## リコール届出一覧表

リコール届出日：平成19年11月15日

## 改善箇所説明図

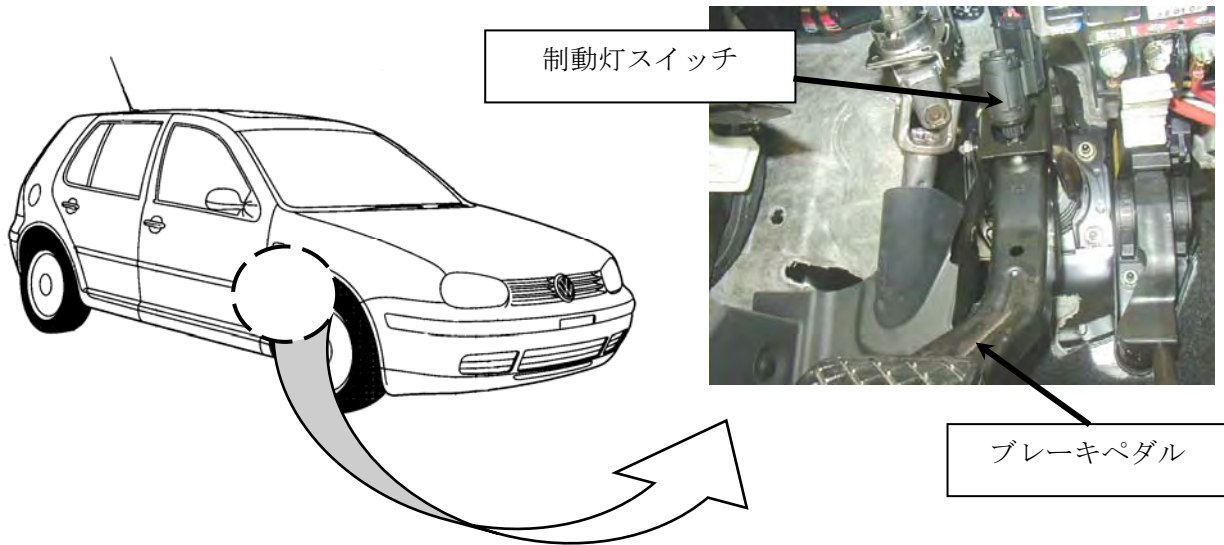
### 不具合発生箇所

制動灯スイッチ内部の接点が不適切なため、制動装置作動時に接点が焼き付き、焼損または熱変形する場合があります。そのため、そのまま使用を続けると、制動灯が点灯したままの状態、または、制動灯が点灯しなくなる状態となり、シフトレバーが操作できないおそれがある。

### 改善内容

全車両、制動灯スイッチを対策品と交換する。

識別 : キャンペーンステッカーに「94D1、日付（西暦・月・日の順）、ワークショップスタンプ」を記入し、スペアタイヤ収納部左側面に張付ける。
